**Avis de la Mission régionale d'autorité environnementale de
Nouvelle-Aquitaine sur le projet de mise en compatibilité par
déclaration de projet n°4 du plan local d'urbanisme
intercommunal (PLUi) de la communauté d'agglomération d'Agen
(47) pour permettre la création d'une unité de méthanisation sur
la commune de Sainte-Colombe-en-Bruilhois**

n°MRAe 2025ANA80

dossier PP-2025-17779

Porteur du Plan : communauté d'agglomération d'Agen

Extrait du règlement graphique avant (à gauche) et après (à droite) la mise en compatibilité n°4 du PLUi
(Source : Exposé des motifs, page 26)

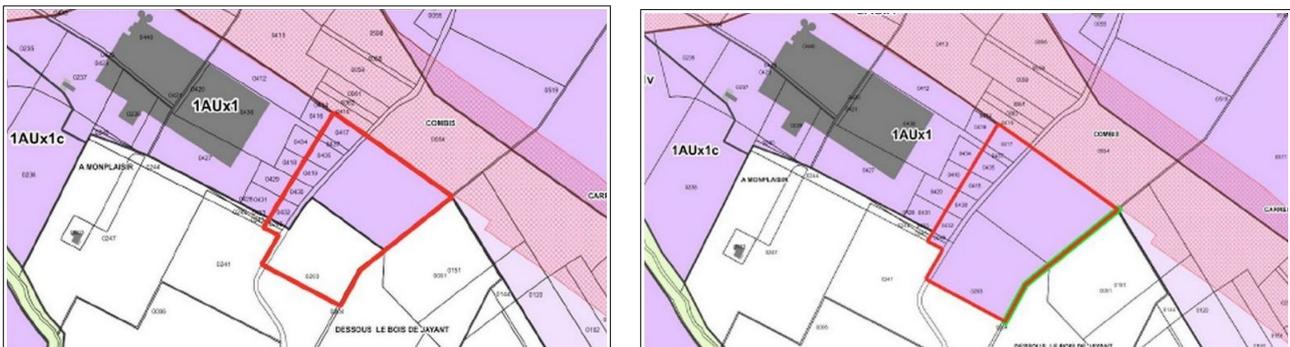
- reclasser 1,3 hectare (parcelles ZE 203 et ZH 242 pour partie et ZH 246) de zone agricole A en zone à urbaniser 1AUx1 ;
- modifier le règlement de la zone 1AUx1 en augmentant la hauteur maximale de 18 mètres à 25 mètres pour permettre la réalisation du projet.

Cartographie de la synthèse des enjeux localisés sur le site de mise en compatibilité n°4 du PLUi
(Source : Exposé des motifs, page 59)

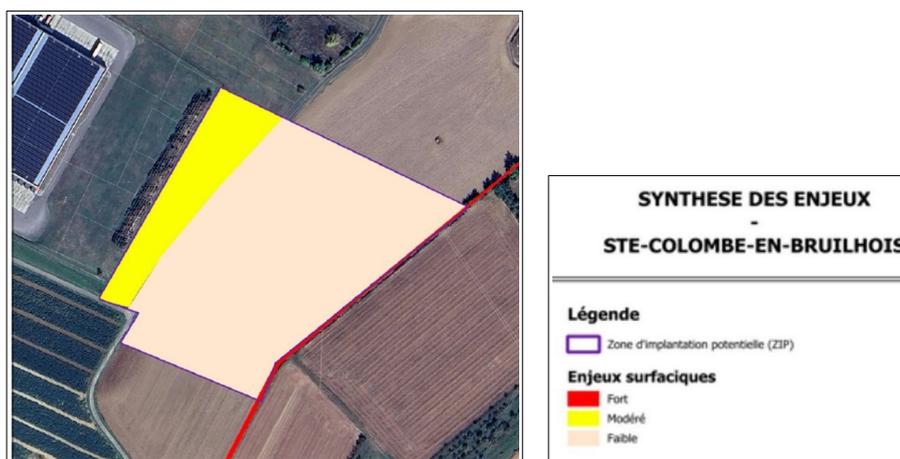
Le dossier fournit une cartographie de synthèse des niveaux d'enjeu sur le site de la mise en compatibilité, sans présenter les cartes des habitats naturels et des espèces notamment patrimoniales en présence.

La MRAe recommande de fournir dans le dossier les cartes des habitats naturels et des espèces faune et flore observées lors des inventaires de terrain réalisés.
